ÚZEMNÍ PLÁN MĚSTA BRNA

Textová část Odůvodnění

Kapitola 18 Rozhodnutí o námitkách (včetně odůvodnění)

Svazek Nb44 *(s osobními údaji)*

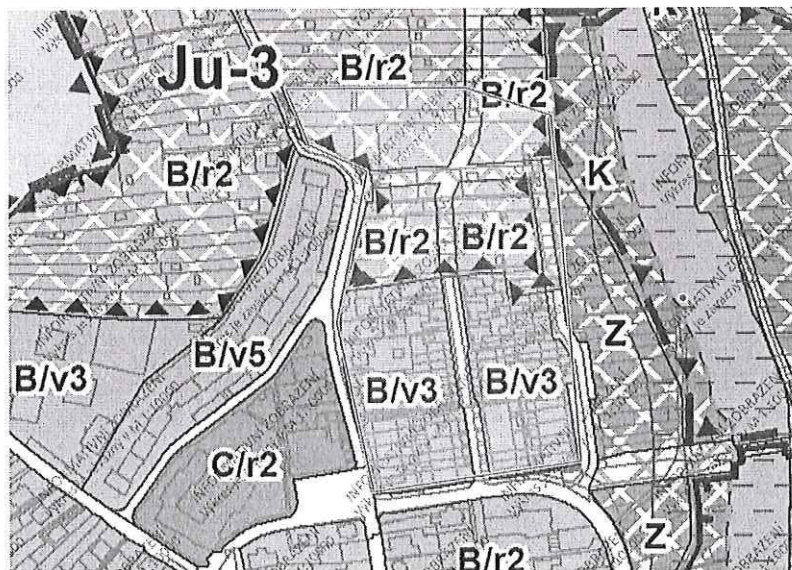
Jakožto vlastník p.č. 2715/1 k.ú. Jundrov a dalších podávám námítku k regulaci UP v předmětné ploše.

Vyznačený polygon je celý zastavěný. Není důvod k regulaci jakožto návrhové plochy.

Část okolo mého RD (uprostřed) je zastavěna výhradně RD výšky obvykle do 7m, výjimečně při pohledu z ulice díky garáži v suterénu výška do 10m. Část při ulici Optátova zahrnuje 4 bytové domy s 3 patry a jedním ustupujícím. Del regulace tedy jde též o stavby do 10m. (nadto naproti těmto bytovým domům je stejně vysoký dům tzv. Plemenáři (3 patra) jež je v stabilizované ploše B/r2).

Jundrovský most

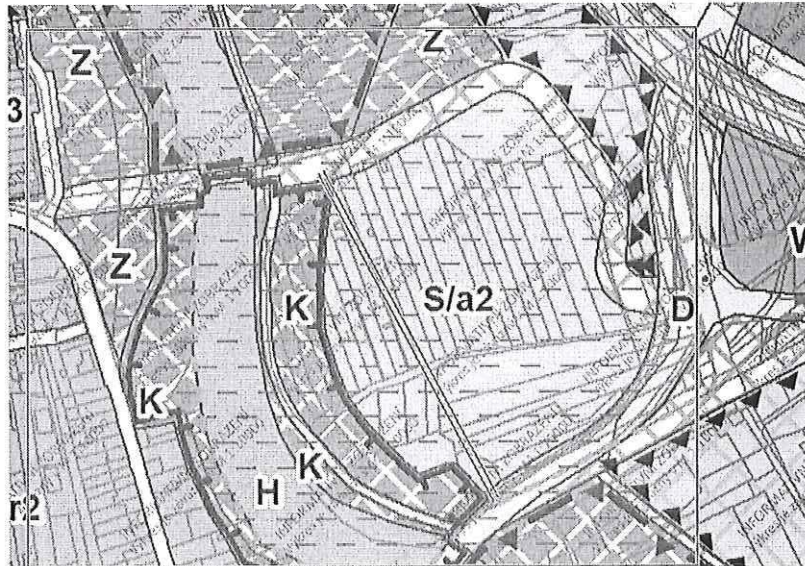
V současném i navrhovaném ÚPMB se počítá s novým mostem do MČ Jundrov - viz výřez a s obslužnou komunikací k němu na území MČ Komín (tzv. komínských lukách). A to i jako s veřejně prospěšnou stavbou.

Proti tomuto řešení nemám žádných námitek ani připomínek.

Je mi však známo, že sportovní klub Hroši Brno a osoby s ním spojené by rádi měli plochu pro další rozvoj své aktivity a obslužná komunikace tak jak je navržena jim ji přerušuje. Z toho důvodu navrhuji vypustit celý most a stejný názor z obdobného důvodu aplikuje i starostka MČ Komín a strana zelených.

Přípomínka číslo 1 (zákres)

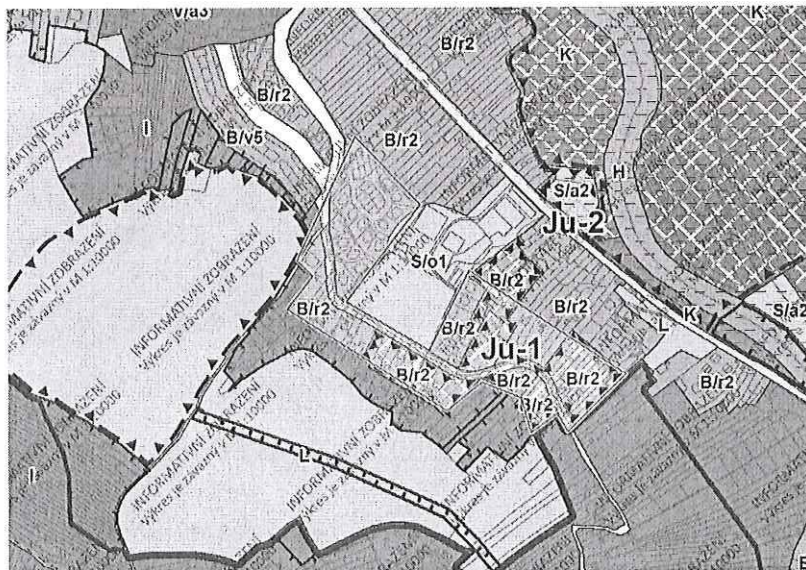
Přípomínka	číslo:	1
<p>V celé ploše JU-1 - okolí ulice Kopretinová (jižně od ulice V Luzích) se nachází pouze stavby RD s jedním bytem a převážně přízemní tj. s výškou římsy či okapu do 4m. Ani nejvyšší stavby zde nepřekračují limit 7m.</p> <p>Je tedy nesmyslné nacházet zde regulaci B/r2, když správná je B/r1. Zdejší zástavba je rozhodně nižší než např. v k.ú. Žebětín které je téměř na celé ploše pro bydlení regulováno výškou 1 pásma.</p> <p>Nadto není jasné, proč je částečně rozvojová a částečně stabilizovaná, zejména západní část (mezi ulicí Kopretinová a lesem) je téměř celá zastavěna - chybí jen jednotlivé proluky. Zde navrhuji změnit na stabilizovanou plochu bydlení.</p> <p>Žádám v celém vyznačeném polygonu změnu na B/r1 a to jak pro plochy stabilizované tak návrhové.</p>

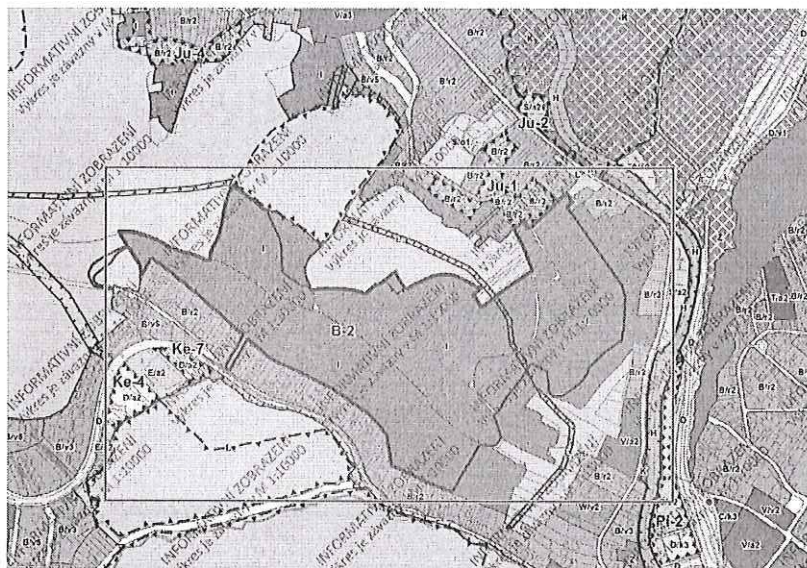
Přípomínka	číslo:	2
<p>Rozvojová plocha B-2 (Juranka) - regulace I</p> <p>Tato plocha je dlouhodobě problematická, což autoři uznávají. K územní rezervě pro bydlení nelze nic namítnout.</p> <p>Bohužel k regulaci I již ano.</p> <p>Regulace I dovoluje nově realizovat stavbu až 40m2 zastavěné plochy s přízemím, podkrovím a suterénem. Což na rozdíl od současnosti dovoluje realizovat defakto byt 3+1 std. rozměrů. K tomu stačí pozemek 200m2.</p> <p>S ohledem na velikost cca 66ha by tam mohlo vzniknout takto až 3000 ks takovýchto "chatkobytů" což by byla provozně, dopravně i z hlediska IZS naprostá katastrofa. Nadto by i je 10-20% využití tímto směrem mělo katastrofické následky pro budoucí využití jakožto rezervy.</p> <p>Žádám doplnění regulace této plochy na limit 25m2 zastavěné plochy jak tomu v současnosti.</p>

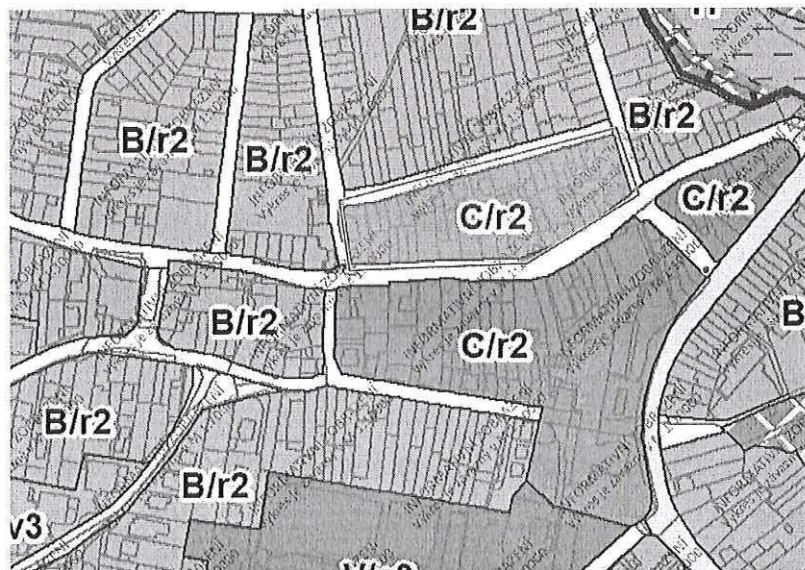
V centru Jundrova mezi ulicemi Nálepková a Jedlová se nachází stabilizovaná plocha označená jako C/r2

Tato regulace je nesmyslná.

Nezastavěná část při ulici Lelkova slouží jako malý parčík se zastávkou MHD. Je nesmyslné ji regulovat jako plochu pro stavby. Žádám aby tato část byla přidána k ploše pro dopravu stejně jako např. obdobně velký parčík mezi ulicemi Sosnová, Šeříková a Gelnerová jež je bílý a přitom stejně velký.

Zbytek plochy pak činí existující zástavba RD. Využití pro jiné účely než bydlení mají jen dva původně RD jež slouží jako malé soukromé MŠ.

Připomínka číslo 1 (zákres)

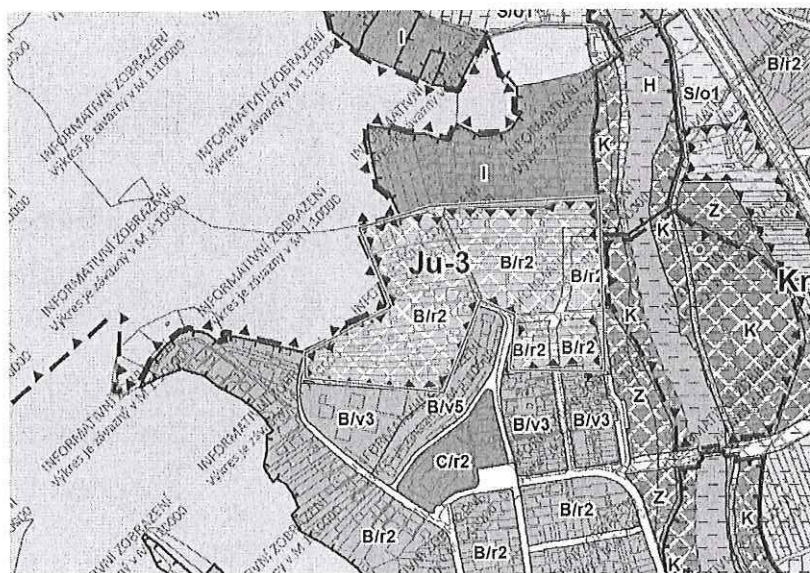
Připomínka	číslo:	1
plocha označená jako JU-3 je limitována podmínkou územní studie.		
Tato podmínka je nesmyslná.		
Část plochy na jiho východě je zastavěná ze 100% Největší souvislá část pod lesem (západ) je zastavěná z více než poloviny, další stavby probíhají a zůstávají zde pouze proluky jež mohou být zastavěny zcela samostatně jejich vlastníky. Střední část je zastavěna z cca 1/2 a zůstává v ní proluka o šířce cca 80m jež má přístup z ulice Dubová a z druhé strany od plánovaného prodloužení ulice Prašnice. Takto malá plocha z jasným dopravním systémem nemá důvod k regulaci na bázi územní studie.		
Předpokládám, že požadavek na územní studii je opisem z předchozích plánovacích dokumentací, zejména pak z územního plánu zóny Jundrov z roku 1998. To však zde nebyl jasně dán dopravní systém a studie by měla význam. Dnes když je 1/2 území zastavěna a je jasně dán dopravní systém není nutné žádat po stavebních územní studii a zástavbu takto zdržovat. Zde je možné stavět zcela bez problémů individuálně a v souladu s dnešním majetkoprávním členěním nezastavěných pozemků.

Žádám odstranění podmínky územní studie.

Přípomínka číslo 2 (zákres)

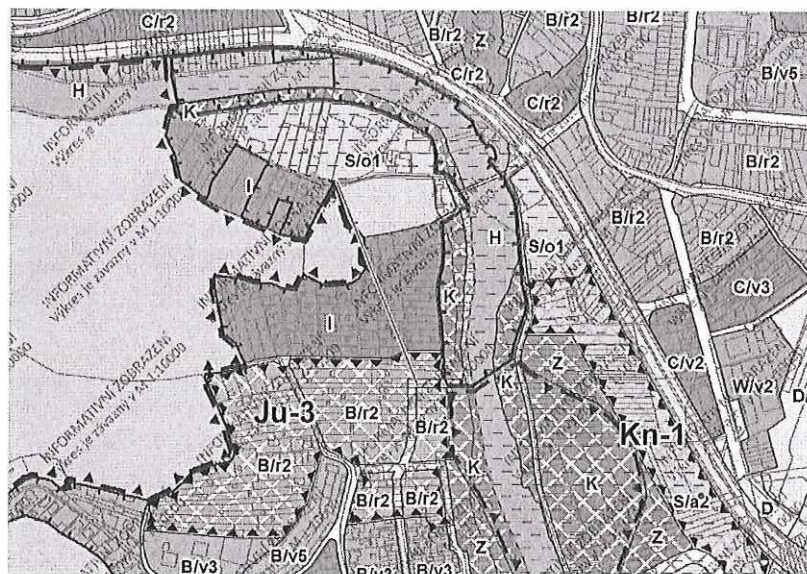
Připomínka	číslo:	2
V severní části Jundrova se na Jundrovské straně řeky nachází část katastru MČ Komín, jež historicky slouží jako sportoviště.		
Přístup na tato sportoviště pro auta jsou dnes pouze po úzkém pojízdném chodníku podél řeky. Což je nevhodné. Nadto tento chodník by měl sloužit spíše chodcům, cyklistům či bruslařům jako vyletí po břehu řeky.		
V návrhu stabilizujete prodloužení ulice Prašnice, avšak na konci ze záhadných důvodů jež nebyli ani prezentátoři návrhu schopni vysvětlit tato zatáčí zpět k pojízdnému chodníku.		
Žádám, aby byla do územního plánu zanesena silnice (prodloužení ulice Prašnice) za účelem obsluhy několika sportovišť v k.ú. Komín (označovaných souborně jako KáČaTa) - zákres uvádí linku ve které je spojení potřeba (návrh samozřejmě nemusí být takto přímý - linku berte jako schematické

spojení cílových bodů).

Obrázek 1 (zářez)

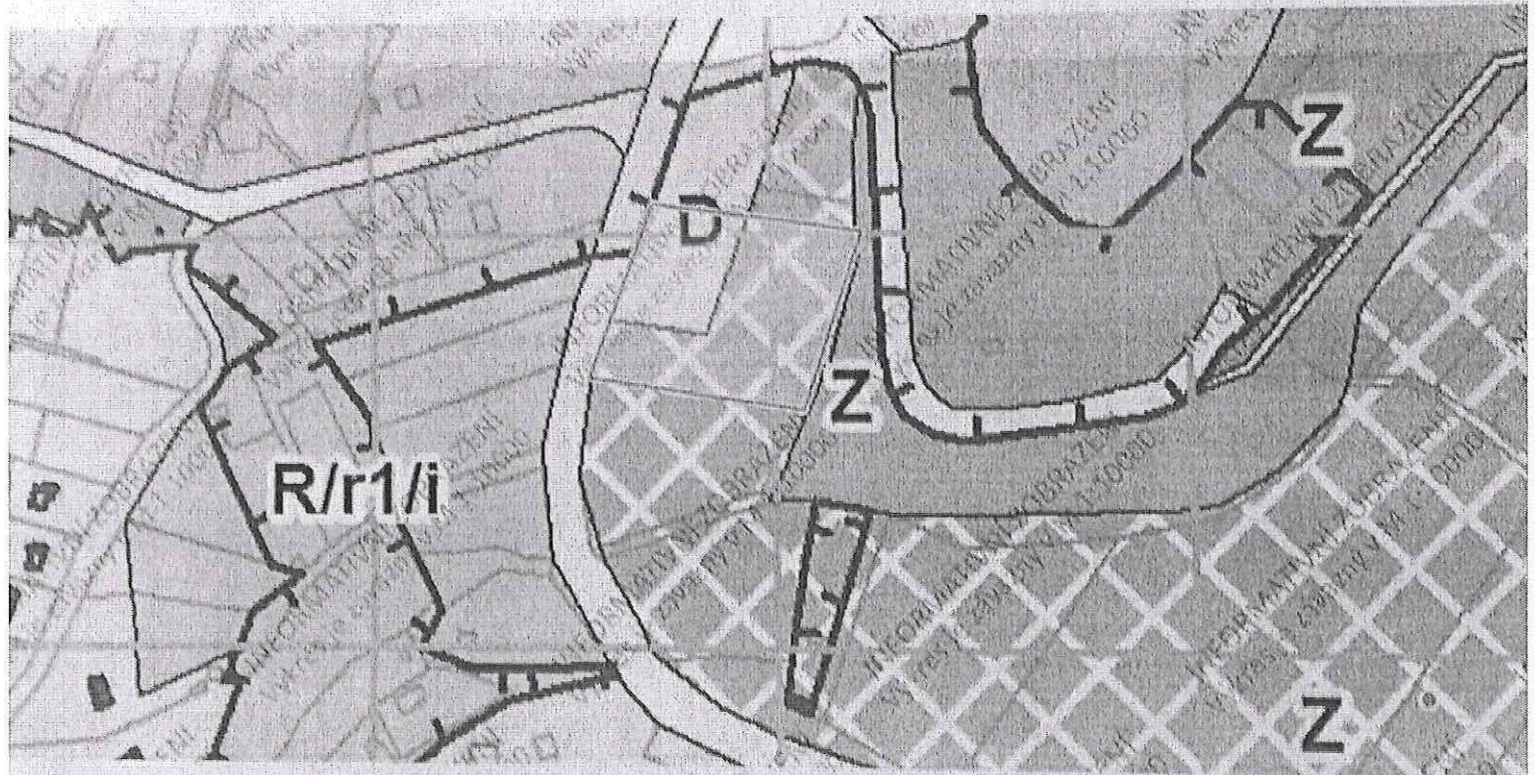
Uzemním plánem je uvedený pozemek p.č. 3515/3 veden jako plocha městské zeleně s předkupem pro veřejné prostranství. U takového pozemku je možné provést a zásadně omezuje vlastnické právo majitele. Bylo by možné rozvoj Brněnské přehrady jakožto celku, protože se jedná o jediný rovinný pozemek u Brněnské přehrady, který by mohl sloužit pro volnočasové aktivity obyvatelům nejen města Brna. Namítám, aby byl pozemek veden jako městská zeleně a veřejné prostranství, ale jako plocha rekreace, která by mohla být pro obyvatelům daleko lépe a zároveň by neohrozila zeleně a přírodní ráz krajiny kolem Brněnské přehrady.

Návrhka číslo 2 (zakres)

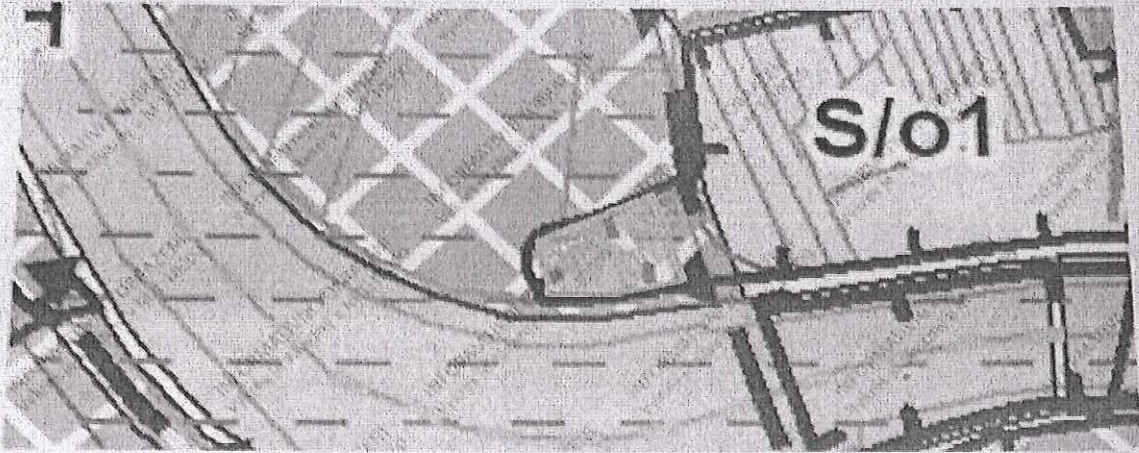
Uzemním plánem města Brna jsou uvedené pozemky p.č. 358, 360, 364, 3056 v Kníničkách zahrnuty do oblasti veřejného hospodářství s vyvlastněním. Pozemky ovšem leží na okraji navrhované oblasti a bylo by možné je z ní vyjmout, aniž by se jednalo o změnu územního plánu. Proto namítám, aby byly do této oblasti zahrnuty. Navrhuji lehké pozměnění tvaru, které by bylo stále v souladu s územním plánem a nezasahovalo by do vlastnických práv k těmto uvedeným pozemkům. V těsném sousedství jsou pozemky ve vlastnictví města Brna (p.č. 3060), které by bylo možné pro stavbu využít bez problémů.

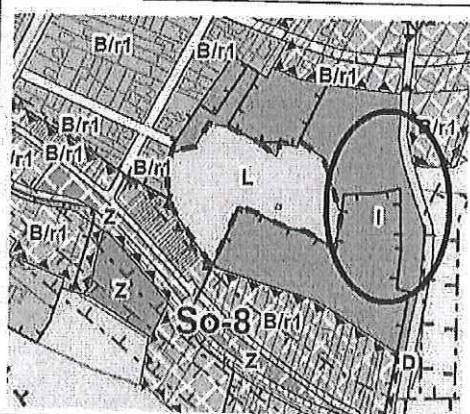
Jsme majitelky zahrady (2 pozemků), při ulici Zeiberlichova, v Soběšicích. Tyto pozemky jsou nyní vedeny z části jako zastavěná plocha a nádvoří a z části jako zahrada. Z konceptu nového územního plánu - viz obr., je zřejmé, že všechny pozemky, se kterými máme společnou hranici, ze severní i jižní strany, jsou, resp. budou, vedeny jako zastavitelná plocha pro bydlení, na rozdíl od těch našich. Městská část Brno sever, stejně jako my, majitelé 4 zbývajících zahrádek, požadujeme, aby plocha mezi rozvojovými oblastmi So2 a So8 byla také rozvojovou plochou bydlení (B/r1) – viz zasedání rady MČ ze dne 10.6.2020. Jednalo by se tak o pouhé pokračování zástavby v proluce na již existující ulici Zeiberlichova směrem k centru BRNA, jehož součástí Soběšice desítky let jsou.

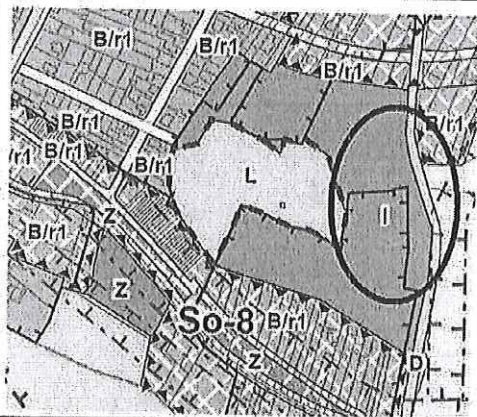
Naše pozemky (Soběšice, parc. č.: 1092 a 1093/1 a 1095/9) mají ze severní i jižní strany společné hranice s rozvojovými lokalitami So-2 Zeiberlichova a So-8 Vinohrádky

Námítka číslo 1 (zákres)

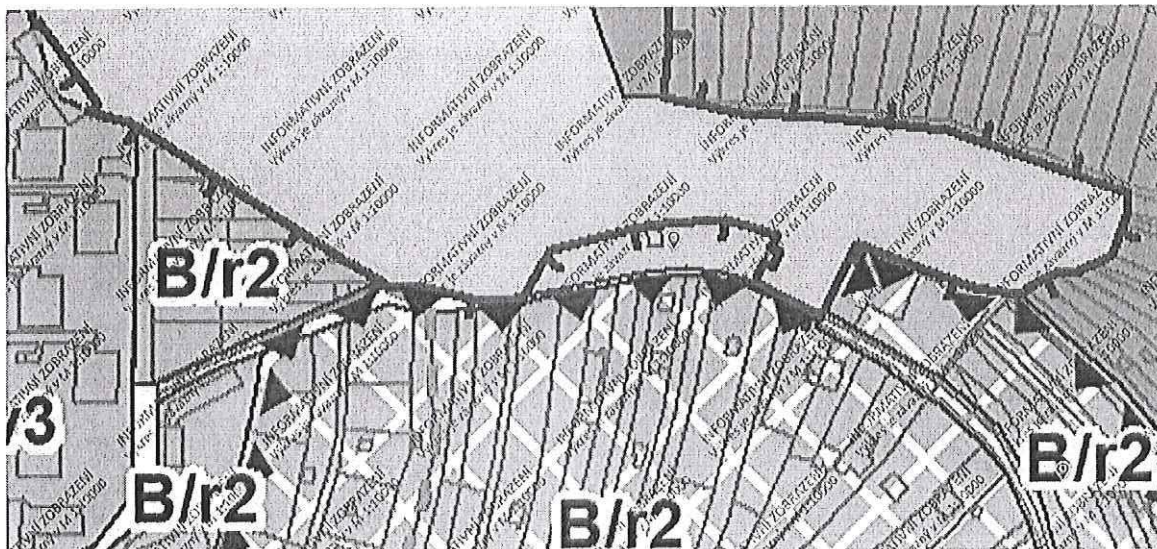
Jeem spoluvlastníkem pozemků p.č. 649/1, p.č. 649/3 a p.č. 649/5 v k.ú. Obřany. Pozemky jsou užívány jako zahrada s chatou. V aktuálně platném ÚP jsou pozemky vedeny v plochách pro individuální rekreaci, v navrhovaném ÚP tak již není a jsou navrhovány pro plochu lesní. Na moje předmětné pozemky v návrhu ÚP navazuje plocha určená pro rezidenční bydlení. Žádám Vás tedy o změnu navrhovaného využití pozemků z plochy lesní na plochu pro rezidenční bydlení.
